监理工程师通知单

工程名称：崇礼区 28 个村级扶贫电站项目（二标段）

编号：ZHLJL-TZD-001

主题：关于浇筑完成的灌注桩基础存在质量问题的相关事宜：

附照片

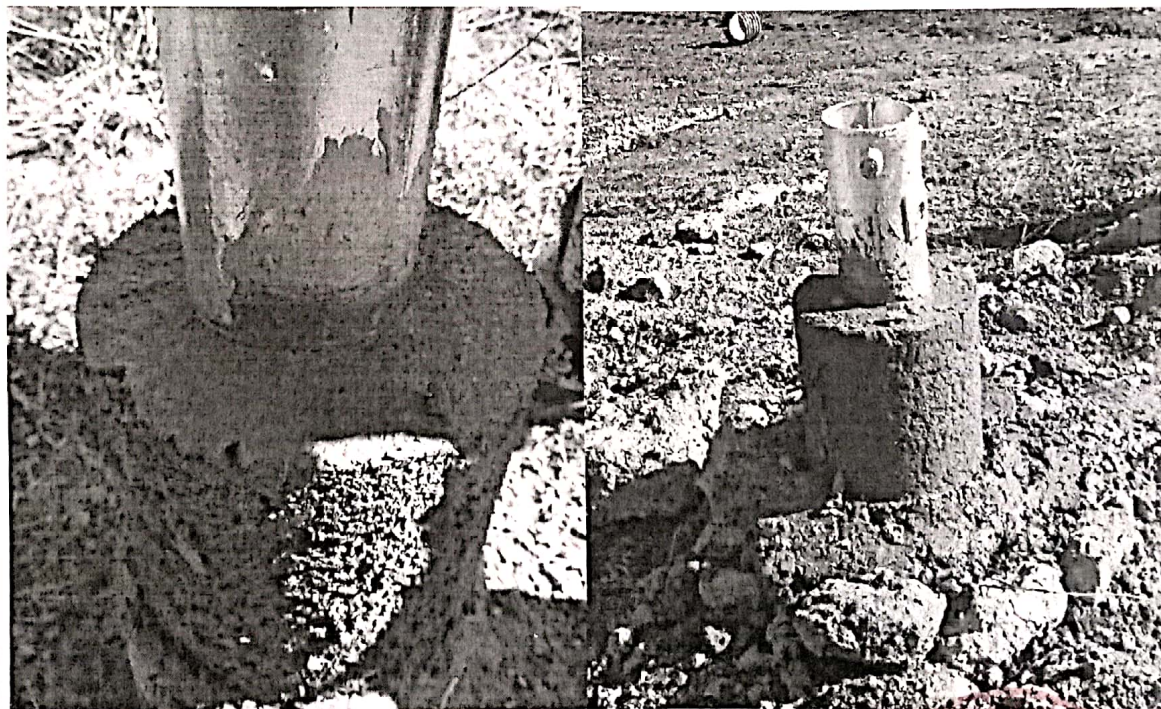
内容：2019 年 9 月 22 日监理人员到二标段界墙村级电站巡查时发现个别浇筑完成的灌注桩基础，存在严重的蜂窝麻面、灌注桩倾斜的现象，要求施工单位立即整改，把不合格的灌注桩基础必须挖掉重新浇筑，下次再出现由于振捣不到位，漏振、振捣时间不足造成的蜂窝麻面，灌注桩倾斜的现象，每个基础罚款 1000 元。
